資料 4

火災防護対象ケーブルの系統分離に係る原子力規制検査の現状報告
及び今後の対応方針令和5年3月29日
原子力規制庁

図：火災影響範囲のイメージ

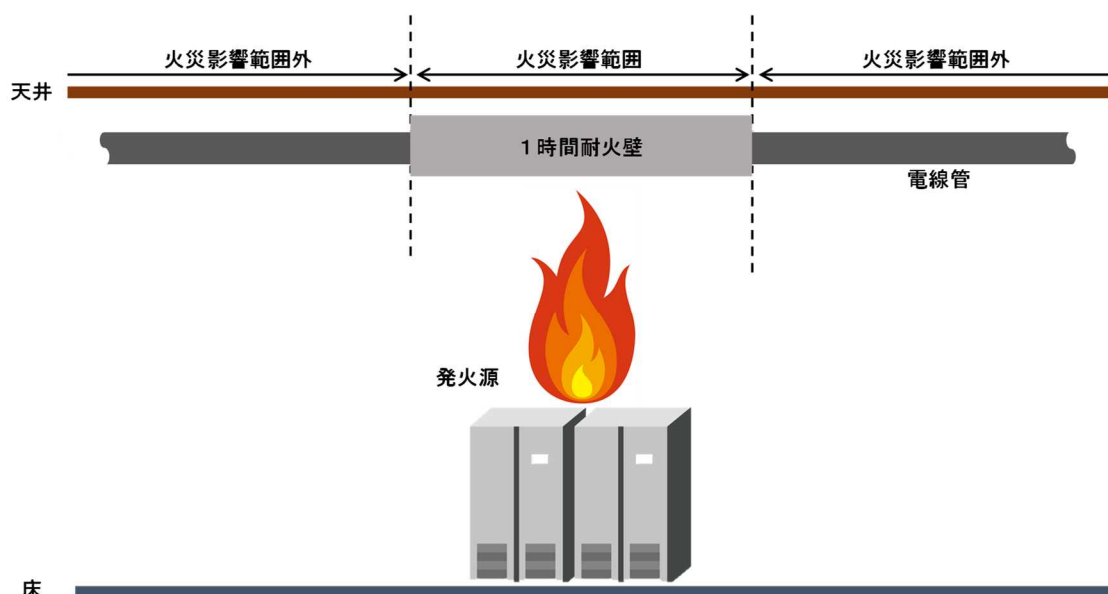
- a. 火災防護対象ケーブルを束ねて収容しているケーブルトレイ等の主要部には、耐火シート等による１時間耐火壁＋感知自動消火設備が設置等の火災防護対策がなされていることを確認した。
- b. ケーブルトレイから分岐して各機器まで等に設置されている電線管のうち、火災影響範囲内の電線管には、１時間耐火壁＋感知自動消火設備等の火災防護対策がなされていることを確認した。
- c. 一方、関西電力美浜３号機、高浜１～４号機及び大飯３，４号機並びに九州電力川内１，２号機及び玄海３，４号機において、火災影響範囲外の電線管には１時間耐火壁＋感知自動消火設備等の火災防護対策がなされておらず、設工認に従った系統分離対策が施工されていないことを確認した。
- d. c. の系統分離対策が必要な火災防護対象ケーブルを収容している電線管の物量について、事業者が改めて確認した結果、下表のとおり回答があった。
- e. 四国電力伊方３号機は、c. に該当する電線管がないことを確認した。

火災防護対象ケーブルが収容されている電線管に耐火処置はされていないが、固定発火源から火災が発生した時は、感知自動消火設備により火災感知及び消火が可能であること、持込み可燃物は、事業者は保安規定等により持込み可燃物の量が制限され、さらに火気作業時における養生、消火器配備、監視人配置等の対応により火災の発生・延焼を防止できることから、検査指摘事項の重要度に当てはめると「軽微⁵」又は「緑」に相当するものと考えている。

- ① 最終的には、火災防護審査基準 2.3.1(2)のいずれかの系統分離対策を実施する。
- ② ①の対策の実施完了までには相当の期間を要することから、実施完了までの間、①の対策と同等水準の系統分離対策として、対象の電線管の周囲に可燃物を配置しない等の運用を組み合わせた処置を実施する。
